(仮称) DREAM Wind 和歌山有田川・日高川  
風力発電事業

環境影響評価準備書

補足説明資料

## 風力部会 補足説明資料 目次

■ : 沈砂樹

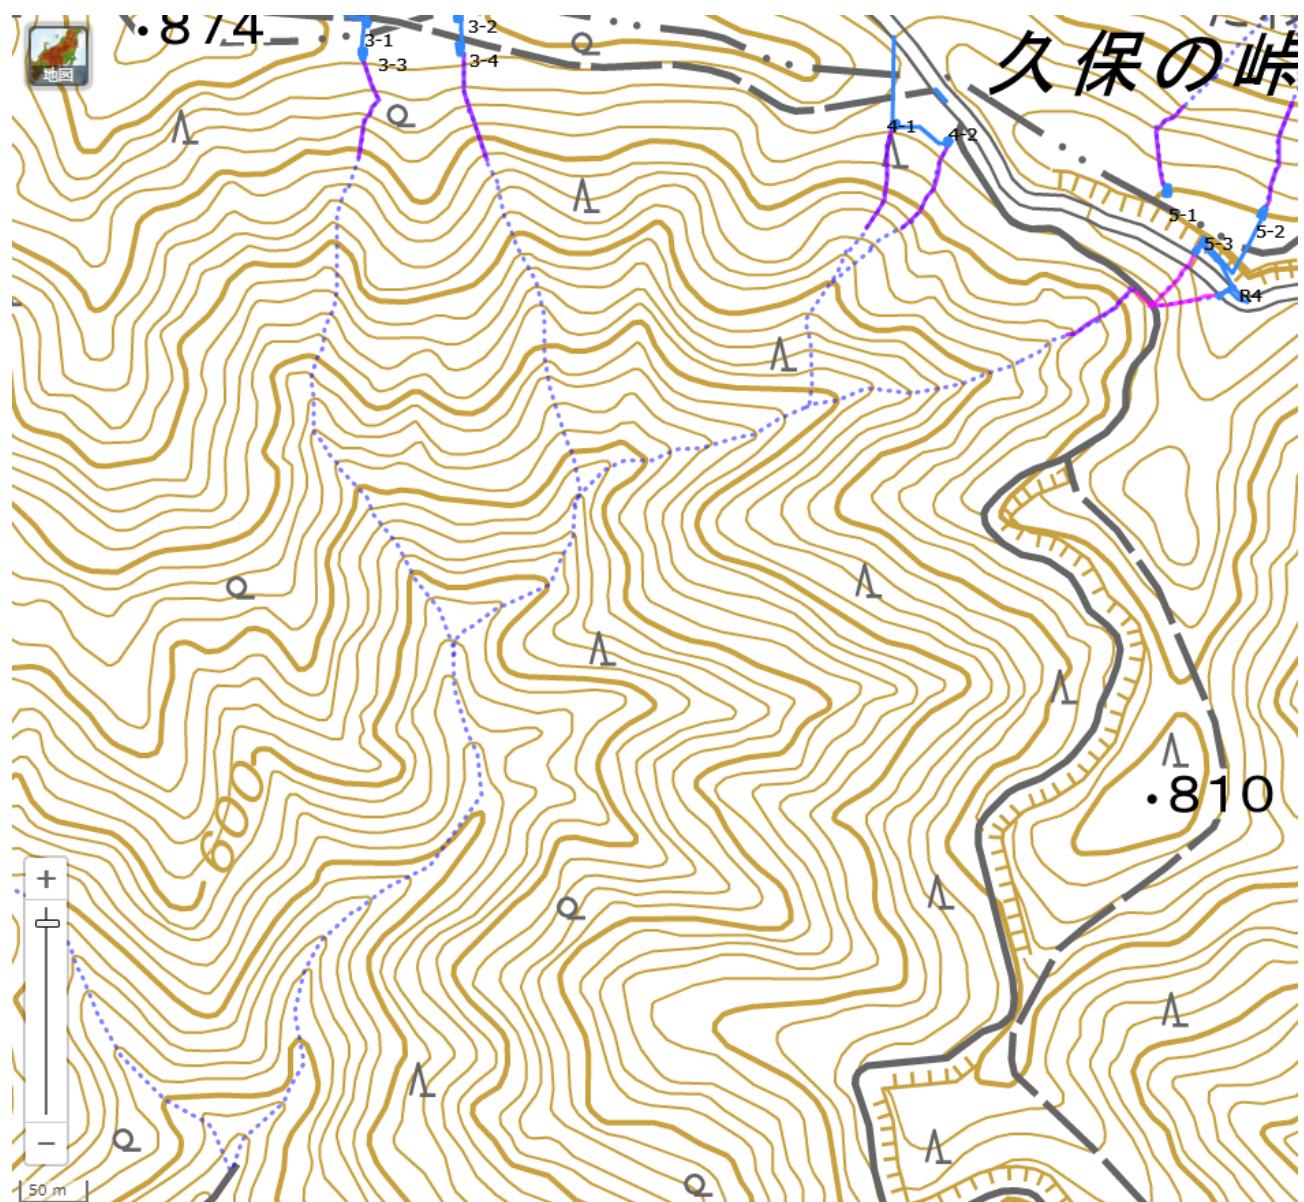
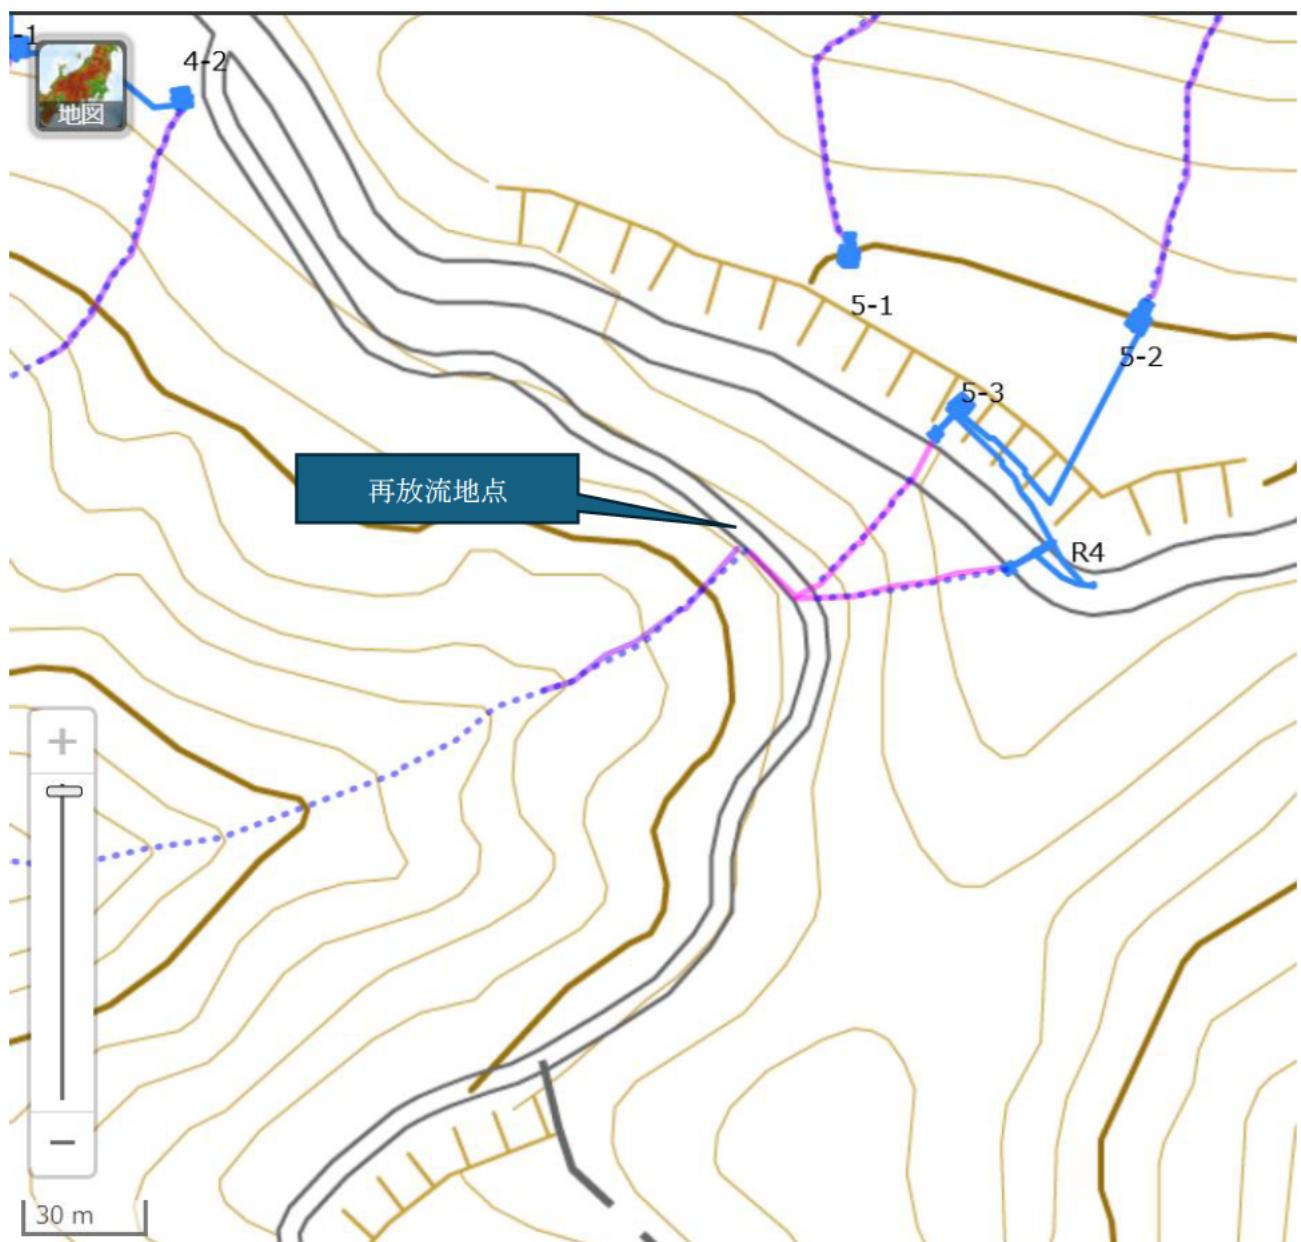
林道の勾配変化地点から再放流されるとしている沈砂樹について、再放流地点の位置と流下方向を図中（例えば、図 2.2-5切土・盛土範囲）に示してください。

評価書では、ご回答いただいた内容も記載してください。

流下の検討図を以下に示します。

評価書では、流下の検討図を記載するようにいたします。

図 10.1.5-13(1) 植生自然度 9 以上と改変区域 (全体)

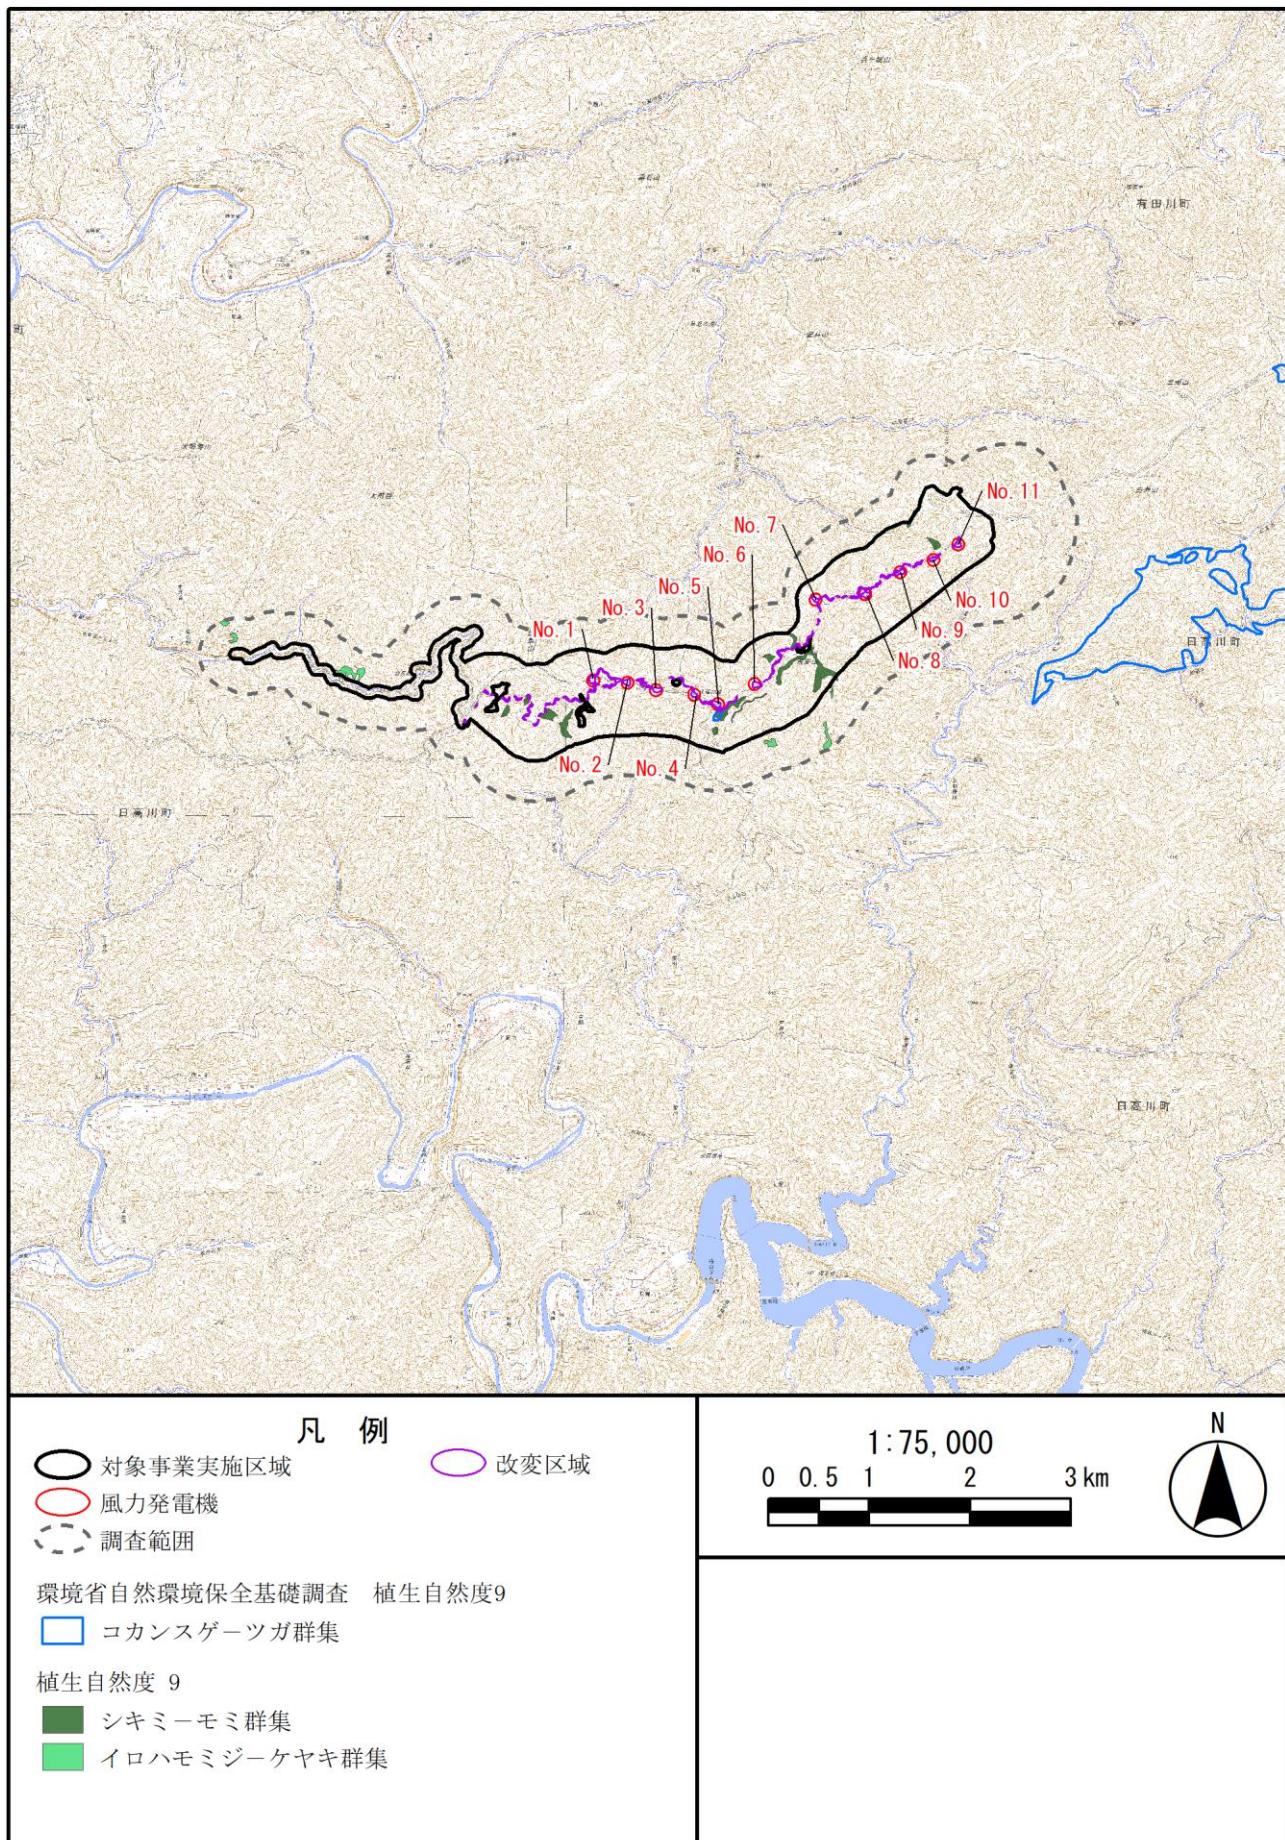
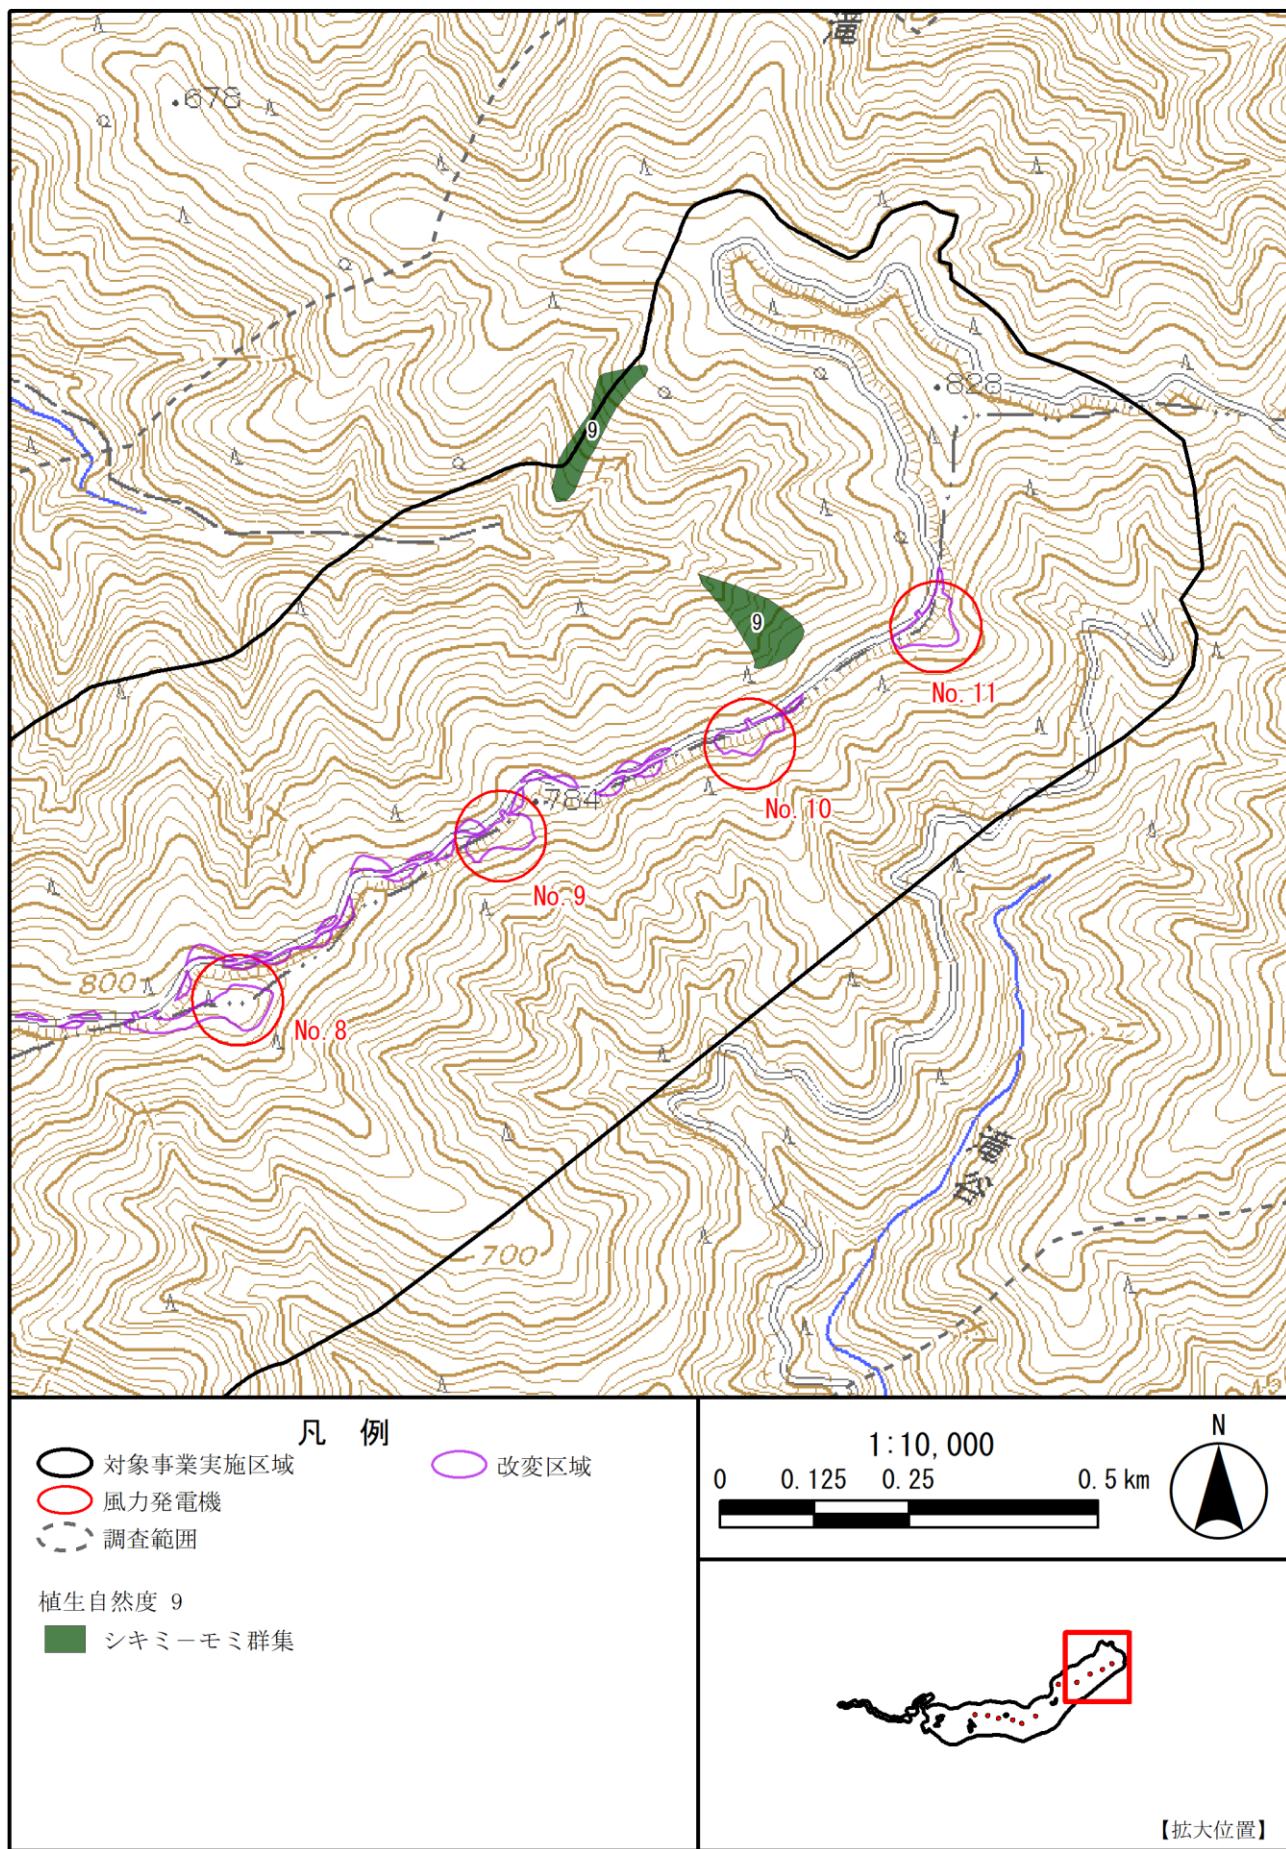
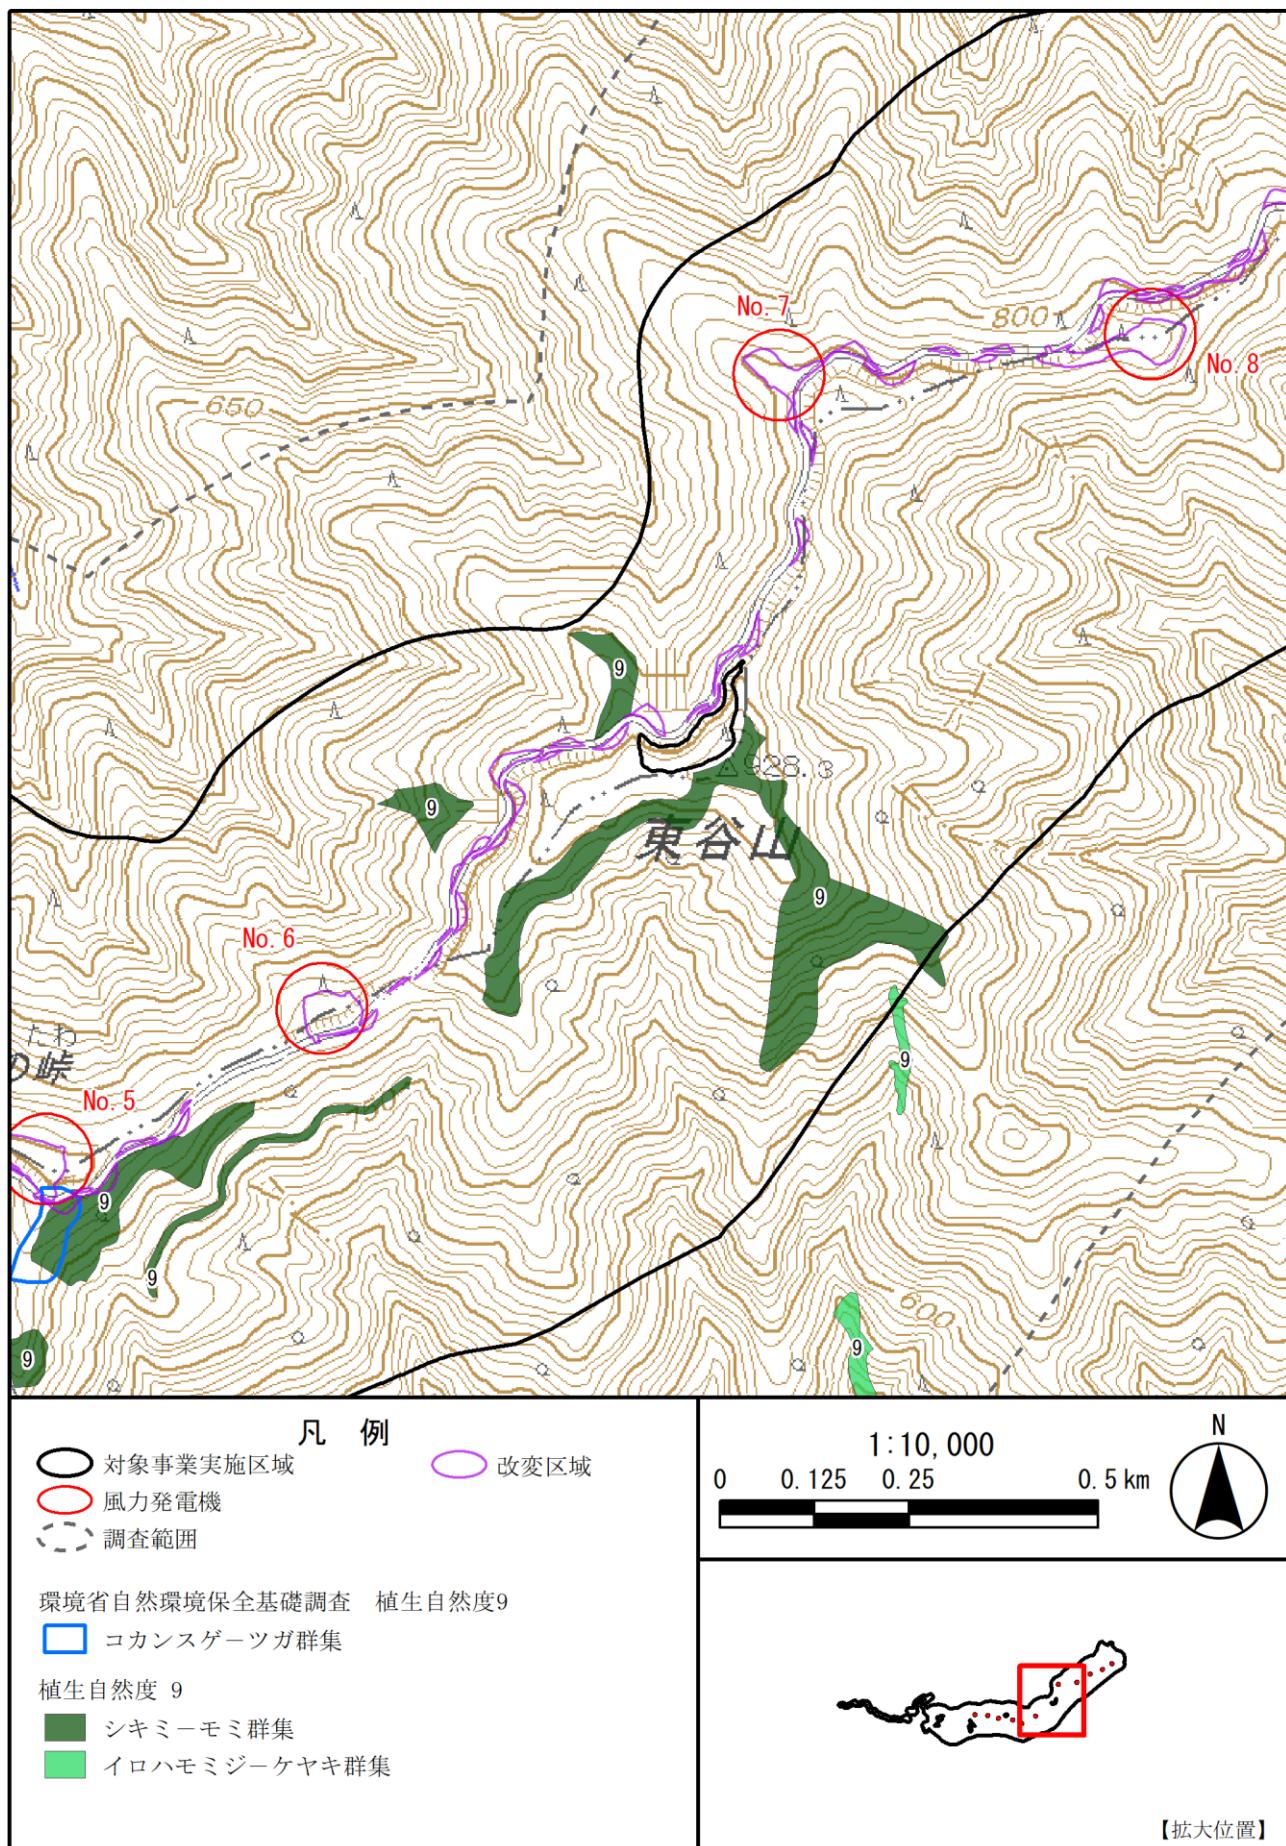
・発電機に通し番号を振ってください。

植生自然度9に相当するシキミーモミ群集（改変面積0.09ha）ですが、改変の理由は何でしょうか。発電機と接するのであれば、発電機に番号を付けておけば特定でき、その他の発電機に接する理由で改変される樹林の位置も知ることができますので、ご対応いただければと思います。

発電機に番号を振った図面を別添資料1次-Q36(1)としてお示しいたします。

改変されるシキミーモミ群集については風力発電機No.5からNo.6へ向かう既存林道の拡幅部にあたります。
